SzW/5/2022

WYJAŚNIENIA TREŚCI SZW

Dotyczy: **Zakupu i montażu podnośnika dla osób z niepełnosprawnościami (poruszającymi się na wózkach) jak i dla matek z dziećmi** – znak sprawy SzW/5/2022.

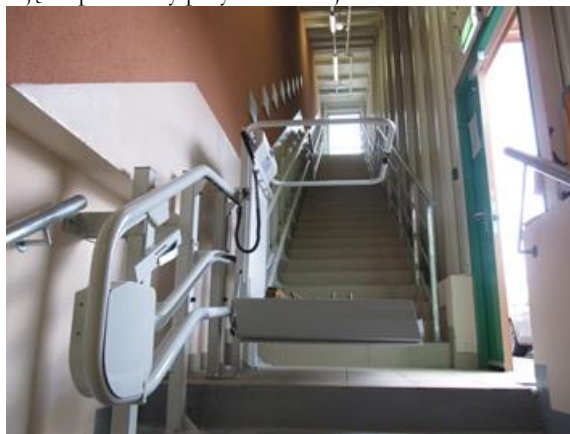
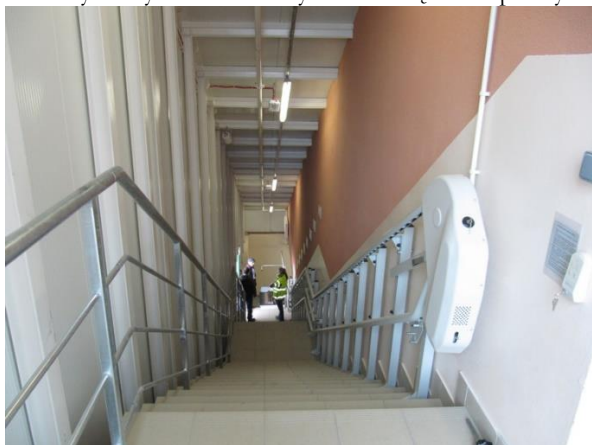
Pytanie nr 3: Czy przetarg dotyczy platformy przyschodowej montowanej na słupkach do stopni schodów czy platformy w szybie samonośnym? W załączniku przesyłam zdjęcie platformy przyschodowej.

Odpowiedź: Przetarg dotyczy platformy przyschodowej mocowanej na słupkach/szynie do stopni schodów, nie dotyczy platformy w szybie.
